1.1 CONCEPTO TÉCNICO No. CT:	**5561**
1.2 ÁREA:	TÉCNICA Y DE GESTIÓN
1.3 COORDINACIÓN:	INVESTIGACIÓN Y DESARROLLO
1.4 REFERENCIA CRUZADA RADICADO FOPAE:	2009ER7786
1.5 RESPUESTA OFICIAL No.	RO-36816

2.1 SOLICITANTE:	CURADURÍA URBANA No. 2
2.2 PROYECTO:	Diagonal 60 Sur No. 75H 84
2.3 LOCALIDAD:	19. Ciudad Bolívar
2.4 UPZ:	69. Ismael Perdomo
2.5 BARRIO O SECTOR CATASTRAL:	La Estancia
2.6 DIRECCIÓN:	Diagonal 60 Sur No. 75H 84
2.7 CHIP:	AAA0017ZDMS
2.8 MANZANA CATASTRAL:	59
2.9 PREDIO CATASTRAL:	24
2.10 ÁREA (Ha):	0.0091
2.11 FECHA DE VISITA:	17 de junio de 2009

Fotografía No. 1. Predio localizado en la Diagonal 60 Sur No. 75H 84

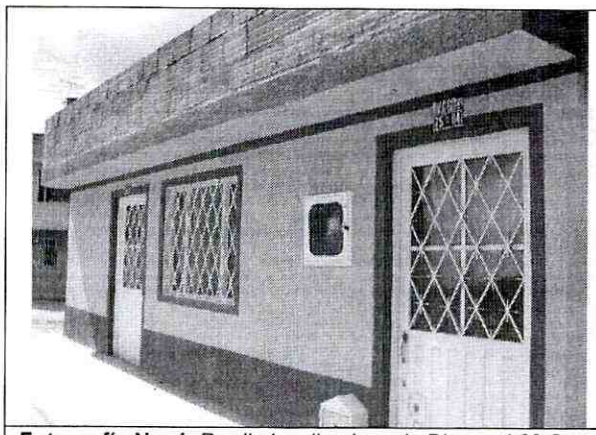
En el momento de la visita, en el predio objeto del presente concepto técnico se encontró una edificación de un (1) piso de altura, construida aparentemente con un sistema estructural de muros de carga (Fotografía No. 1). En el momento de la verificación en campo ni en el predio ni en los sectores aledaños se observaron evidencias de fenómenos de remoción en masa activos que puedan comprometer la habitabilidad y funcionalidad de las edificaciones.
